**Bebauungsplan Nr. III/4/58.00
„Am Klinikum Mitte“**

**Bebauungsplan – Vorentwurf Nutzungsplan
Auswertung der frühzeitigen Beteiligung der Öffentlichkeit**

**Bauamt, 600.42
Juli 2011**

Bebauungsplan-Vorentwurf Nutzungsplan

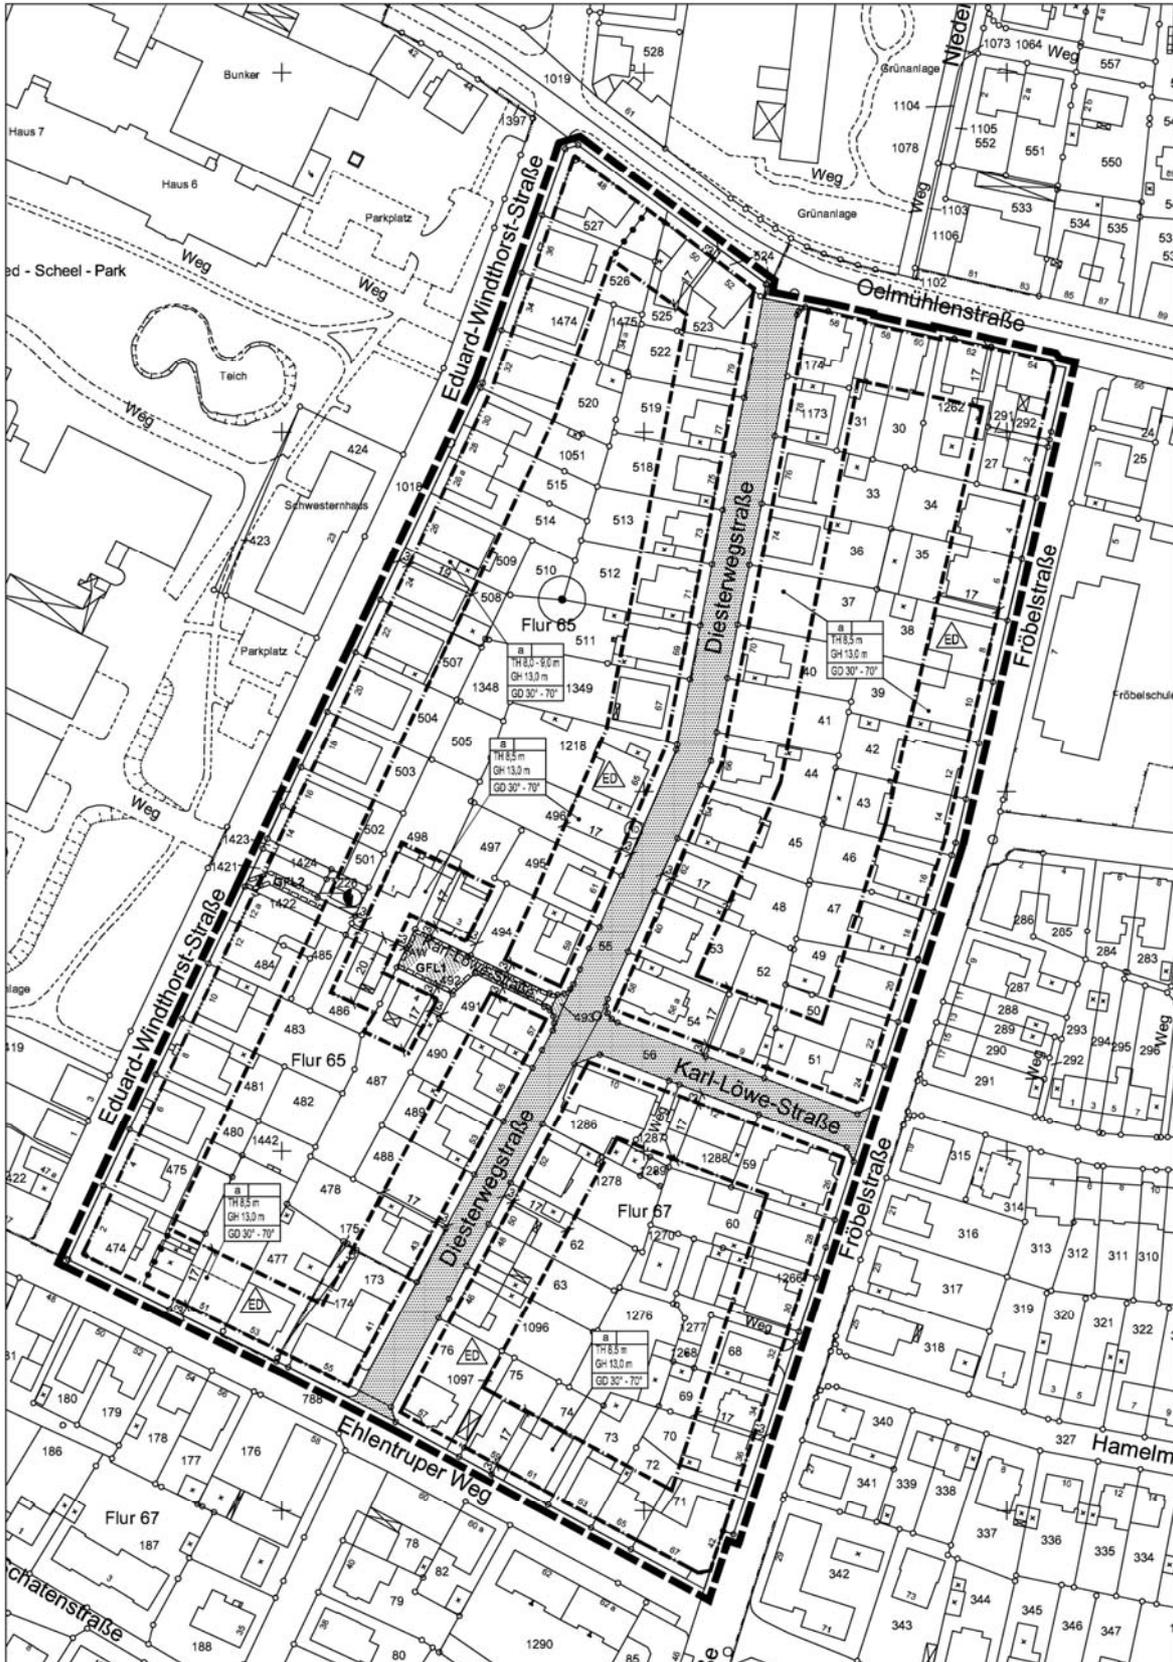
Es wird die Auffassung vertreten, dass die zulässigen maximalen Gebäude- und Traufhöhen an der Diesterwegstraße nicht analog der Eduard-Windthorst-Straße festgesetzt werden können, da die Diesterwegstraße im Gegensatz zur Eduard-Windthorst-Straße nur zweigeschossig bebaut ist und somit im Bestand nicht die selben Höhen erreicht werden. An der Diesterwegstraße gibt es vorwiegend Ein- bis Zweifamilienhäuser, an der Eduard-Windthorst-Straße 3-6-Familienhäuser. Somit werden die festzusetzenden maximalen Trauf- und Gebäudehöhen von derzeit 8,5m bzw. 13,0 m als zu hoch angesehen.

Es wird angeregt, die zulässigen Höhen der potentiellen Einzel- und Doppelhäuser an der Diesterwegstraße zu reduzieren.

Es wird die Befürchtung geäußert, dass entlang der Diesterwegstraße bei einer Festsetzung von Gebäudetiefen /überbaubaren Flächen von 17,0m in Kombination mit den derzeit zulässigen Gebäude- und Traufhöhen die Folgen für die Nachbargrundstücke bzgl. Verschattung erheblich seien. Die Tiefe der überbaubaren Flächen entlang der Diesterwegstraße sollte sich stärker am Bestand orientieren und somit reduziert werden.

Es wird angeregt, den Blockinnenbereich zwischen Karl-Löwe-Straße, Fröbelstraße, Ehlenruper Weg und Diesterwegstraße mit zwei Wohngebäuden zu bebauen. Diese Anregung wurde im Rahmen einer mittlerweile zurückgezogenen Bauvoranfrage verfestigt. Angefragt wurde die Bebauung der Grundstücke mit einem Einzelhaus und einem Doppelhaus, beide zweigeschossig mit Satteldach. Die Erschließung würde über die Fröbelstraße erfolgen.

Es wird geäußert, dass es im gesamten Plangebiet keine Grenzabstände mit weniger als 3,0 Metern gäbe. Der Festsetzung einer abweichenden Bauweise mit seitlichen Grenzabständen von 2,5 m kann somit nicht nachvollzogen werden.

Aufgrund der heterogenen Höhenlage im Plangebiet (Anstieg des Geländeneiveaus von Norden nach Süden) und der Orientierung an den Bestandshöhen (nach Prüfung der Trauf- und Gebäudehöhen sämtlicher Bestandsgebäude) werden im Hinblick auf die Höhenmaße differenziertere Festsetzungen getroffen. Der Anregung bezüglich der Reduzierung der zulässigen Höhen an der Diesterwegstraße wird entsprochen.

Es ergeben sich in Bezug auf die Trauf- und Gebäudehöhen folgende Änderungen gegenüber dem Vorentwurf (Stand Juli 2010):

Nach Prüfung der Gebäudetiefen im Bestand werden die Tiefen der überbaubaren Flächen an der Diesterwegstraße reduziert. Im nördlichen Straßenabschnitt sind Gebäudetiefen von 9,5m bis 19,0m, im Mittel 12,5m bis 14,0m vorhanden. Die Tiefe der überbaubaren Flächen soll mit 15,0m festgesetzt werden. Im südlichen Abschnitt der Diesterwegstraße gibt es Gebäudetiefen von 8,0 bis 15,0m. Der überwiegende Teil liegt bei 9,5m bis 11,5m. Die Tiefe der überbaubaren Flächen soll mit 13,0m festgesetzt werden. Somit orientiert sich die Festsetzung am Bestand, lässt jedoch hinreichende Möglichkeiten bezüglich der Größe und Anordnung einer straßenseitigen Bebauung mit freistehenden Gebäuden zu.

Die Problematik der Verschattung der Nachbargrundstücke wird entlang der Diesterwegstraße durch die Reduzierung der Tiefe der überbaubaren Grundstücksflächen bei gleichzeitiger Reduzierung der Gebäude- und Traufhöhen sowie einem vergrößerten seitlichen Grenzabstand von mindestens 3,0m (geänderte Festsetzung bzgl. der Bauweise) minimiert.

Die Anregung bezüglich einer Nachverdichtung im Blockinnenbereich durch zwei Wohngebäude wird zurückgewiesen. Dort werden keine überbaubaren Flächen festgesetzt werden.

Es gibt im Plangebiet mitunter einzelne seitliche Grenzabstände von 2,5m. Jedoch wird aufgrund der sehr geringen Anzahl dieser seitlichen Grenzabstände die Festsetzung der Bauweise von der abweichenden Bauweise in die offene Bauweise geändert. Hier sind seitliche Grenzabstände von mindestens 3,0m erforderlich.
